Fra: Mette Robertsen
Sendt: mandag 15. mai 2023 13:02
Til: thomas@tyark.no
Kopi: Øystein Johannesen
Emne: Vedkommande tiltak på gbnr 123/20 Risa

Viser til søknad om tiltak på gbnr 123/20 Risa som gjeld etablering av parkeringsplass og avkøyrsløype.

Sjå ortofoto og plankart:

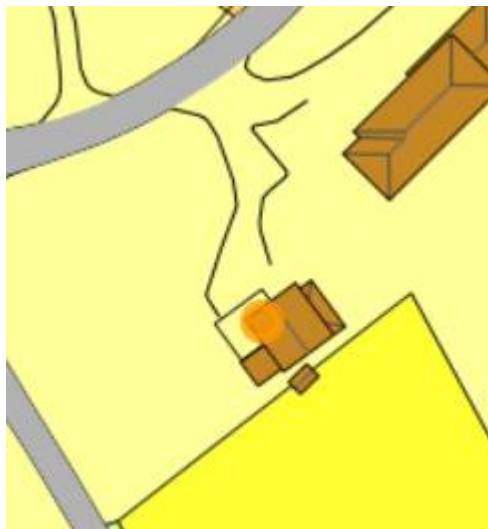
Det går fram av ortofoto av eigendommen at det allereie er etablert parkeringsplass på staden, samt avkøyrsløype. I søknad er det opplyst at tiltakshavar har hytte i området uten adkomst med bil eller nåværande parkeringsplass.

Det må gjerast greie for om det ligg føre avkøyringsløyve til allereie etablert avkøyrsløype, samt om denne er tenkt avstengt eller om bruken skal halde fram.
